島根原子力発電所 2号炉 津波による損傷の防止

論点 5「浸水防護重点化範囲の設定」

(コメント回答)

令和2年9月
中国電力株式会社

循環水ポンプ出口弁及び復水器水室出口弁の設置位置概要

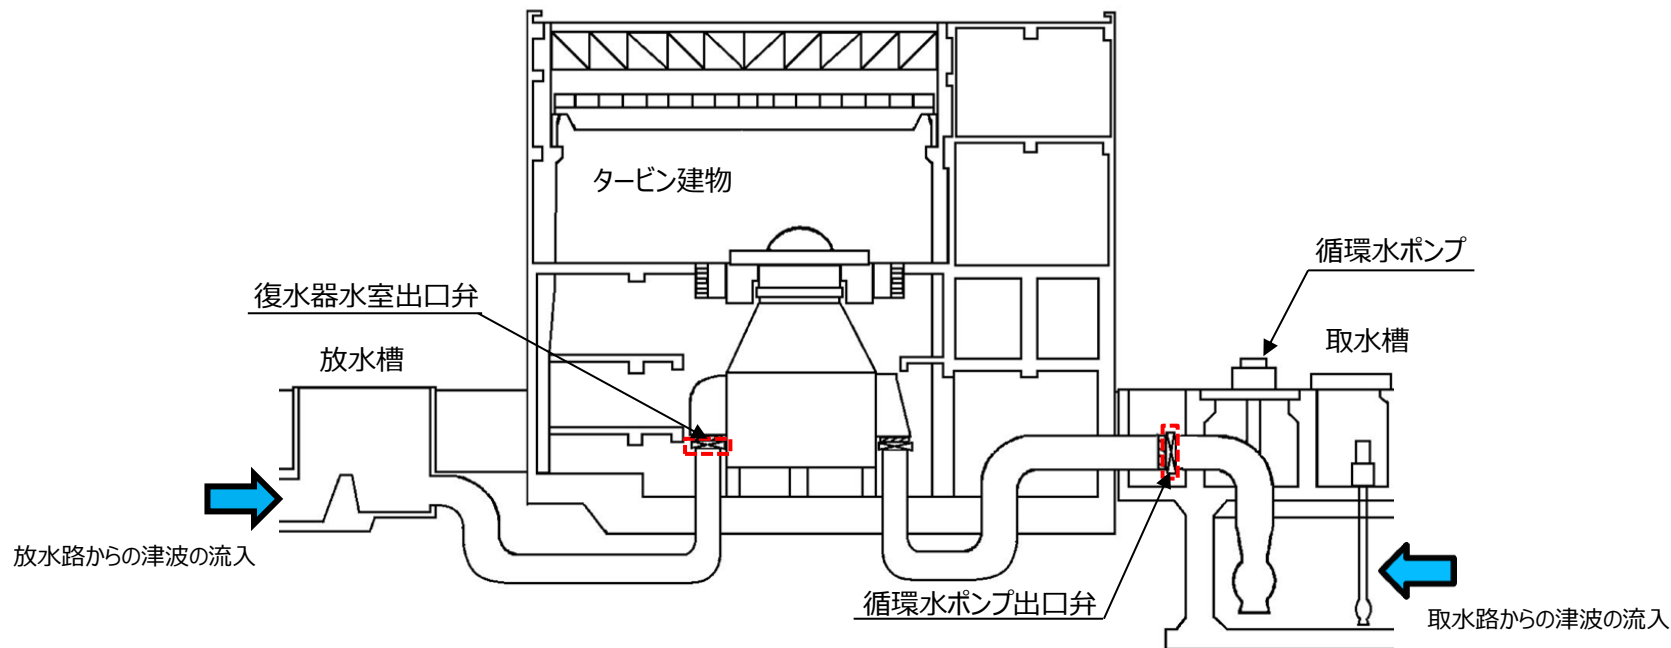
津波を流入させないための弁閉止機能を前提としている復水器水室出入口弁について、津波荷重に対するバウンダリの機能保持を担保するための耐津波設計における設計方針を説明すること。

- タービン建物（復水器を設置するエリア）への津波の流入防止に期待しているインターロックによる閉止機能を有した弁は以下のとおり。
 - 循環水ポンプ出口弁（取水路からの津波の流入を防止）
 - 復水器水室出口弁（放水路からの津波の流入を防止）
- 当該弁は津波襲来前に閉止しているため、津波による荷重が作用することから、津波時にも閉止状態を保持できる設計とし、評価方法等については、詳細設計段階で説明する。
